## **12.6 PRIDOBLEJENA ODLOČBA O CPVO IN MNENJA NOSILCEV UREJANJA PROSTORA**

Zadeva: **VLOGA ZA MNENJE O VERJETNOSTI POMEMBNEJŠIH VPLIVOV NA  
OKOLJE K SD OPPN ZA UREDITEV OBMOČJA ZD SEVNICA,  
OPTIKE BAUTIN, TRŽNICE IN JAVNEGA PARKIRIŠČA – SE 131 PIN  
IN ELABORATA EKONOMIKE**

**SPREMEMBE IN DOPOLNITVE OBČINSKEGA PODROBNEGA PROSTORSKEGA NAČRTA  
ZA UREDITEV OBMOČJA ZD SEVNICA, OPTIKE BAUTIN, TRŽNICE IN JAVNEGA  
PARKIRIŠČA – SE 131.PIN V OBČINI SEVNICA**

Priloge: - situacijski načrt

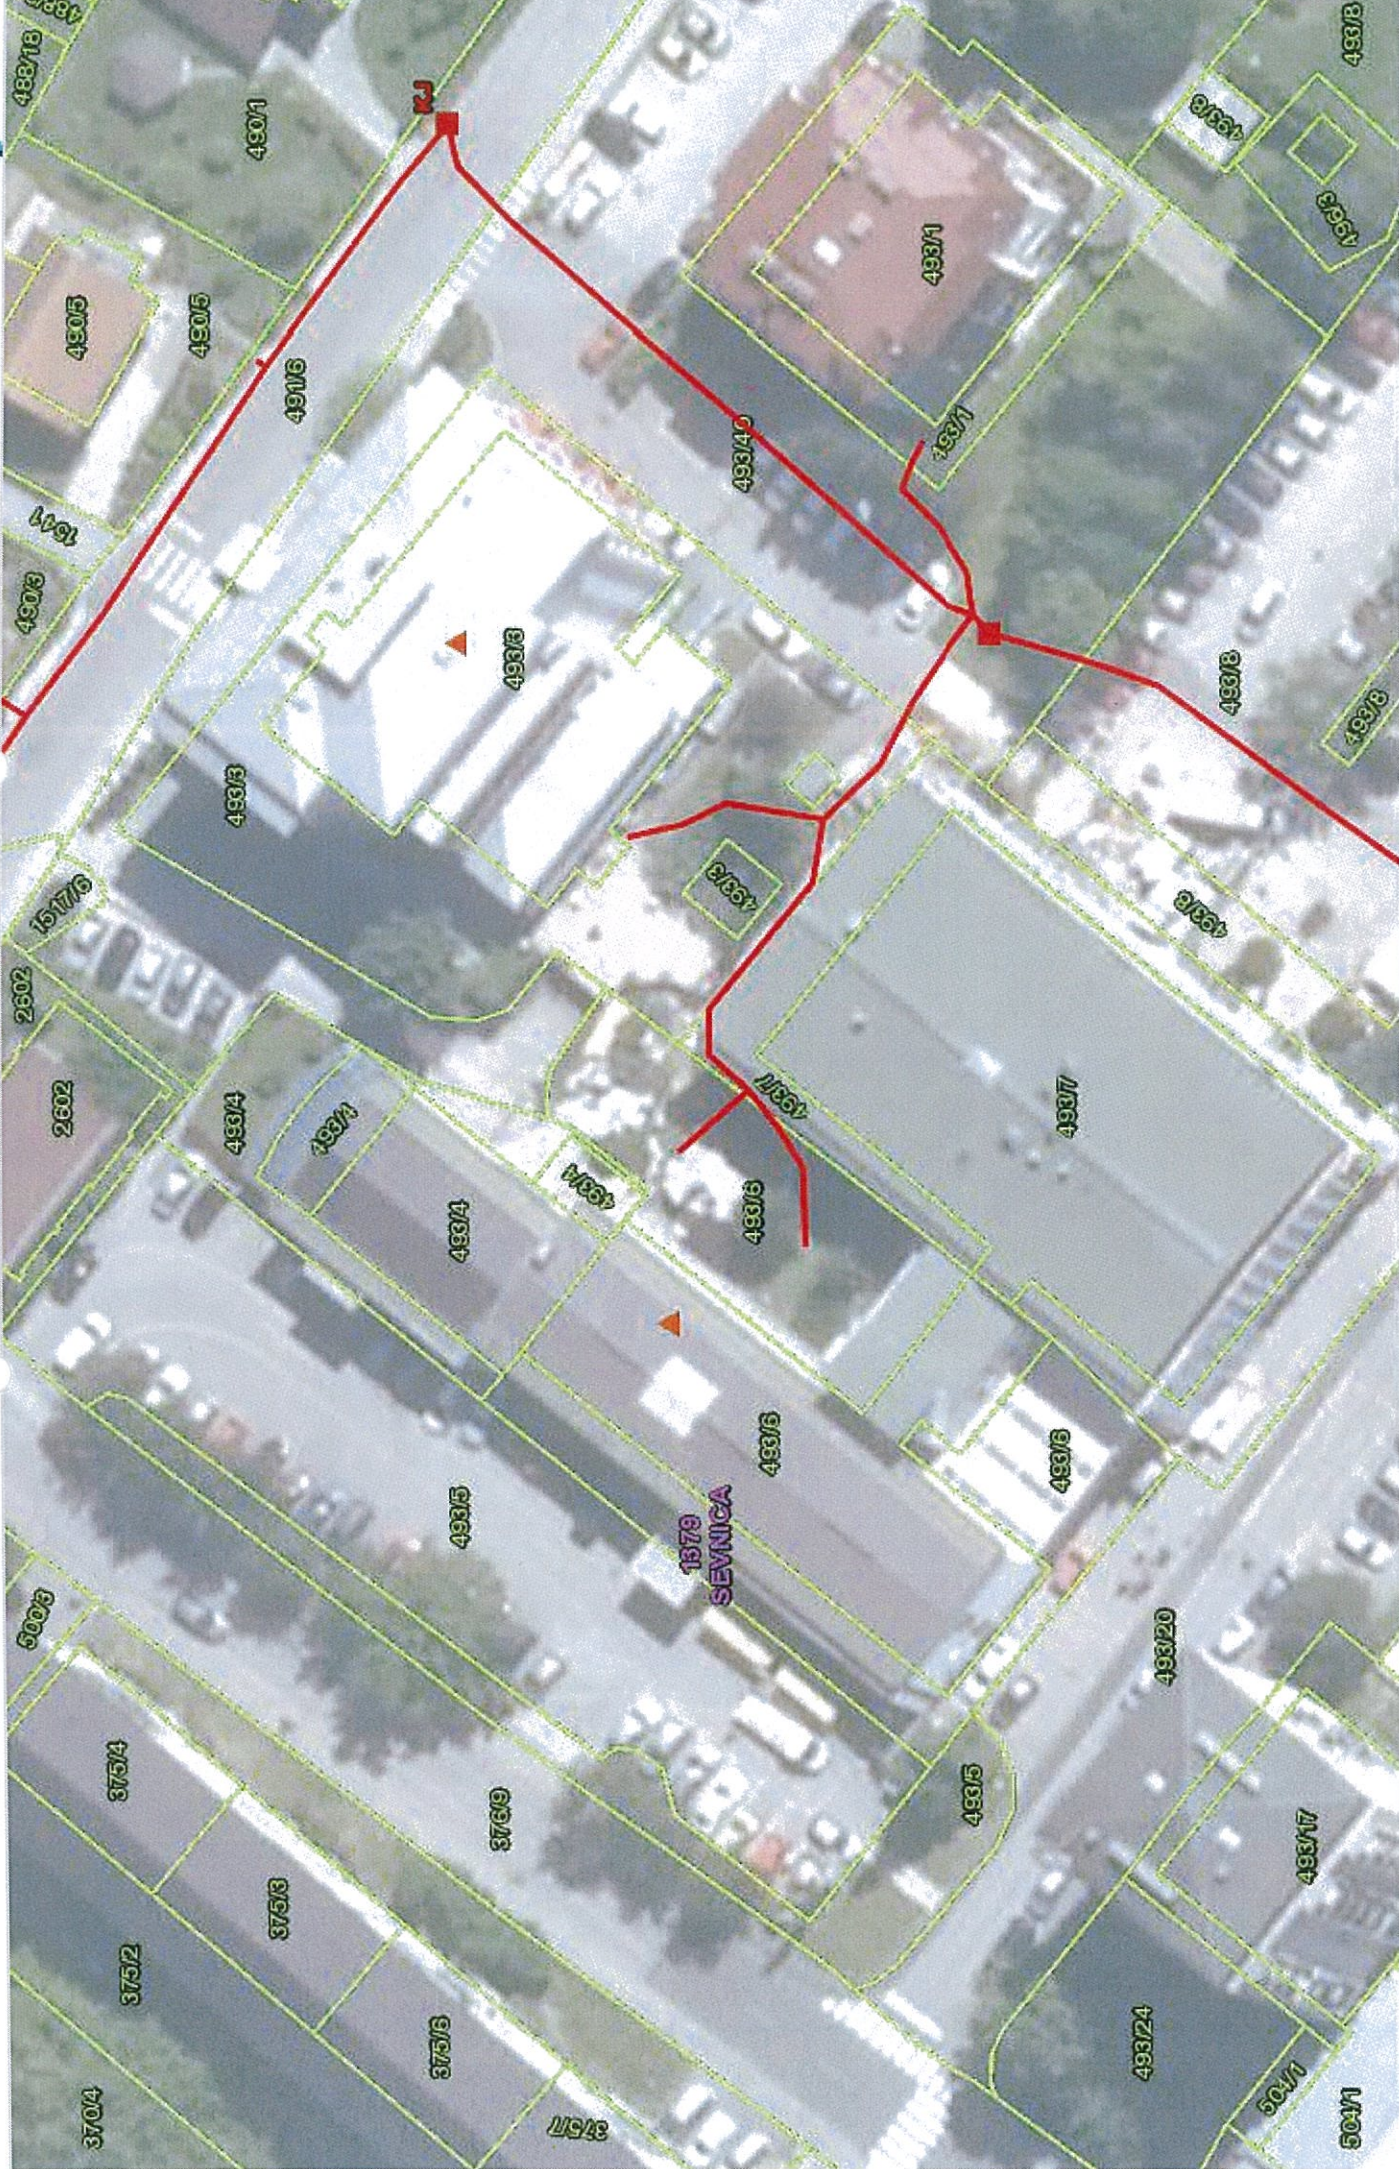
Na območju obdelave s SD OPPN potekajo obstoječi telekomunikacijski optični (TK OŠO) vodi v lasti občine Sevnica in v upravljanju GVO d.o.o..

Pred pričetkom gradbenih del je obvezno potrebno naročiti zakoličbo točne trase optičnega voda. Obstoječe optično omrežje je potrebno po potrebi ustrezno zaščititi, kar se dogovori z odgovorno osebo upravljalca optičnega omrežja (Mitja Romih, 031 794 684).

Glavne trase TK OŠO vodov in naročniški TK priključki se določijo z zakoličbo. Če bodo ti ovirali gradnjo objekta ali komunalnih priključkov je potrebna zaščita ali pa prestavitev.

Točne trase vseh TK vodov se določijo na kraju samem z zakoličbo, za kar je treba obvestiti GVO d.o.o. Vsa dela v zvezi z zaščito in prestavitvijo tangiranih TK vodov izvede GVO d.o.o. (ogledi, izdelava tehničnih rešitev in projektov, zakoličba, izvedba del in dokumentiranje izvedenih del) na osnovi naročila investitorja ali izvajalca del in po pogojih nadzornega organa GVO. Zemeljska dela v bližini obstoječih TK vodov je treba izvajati ročno. Nasip ali odvzem materiala nad traso obstoječega TK voda ni dovoljen. Investitorja bremenijo stroški odprave napak, prestavitev TK OŠO vodov, nadzor pri približevanju in križanju, izdelave tehničnih rešitev, ki bi nastale zaradi del na omenjenem objektu, kakor tudi stroški zaradi izpada prometa, ki bi zaradi tega nastali.
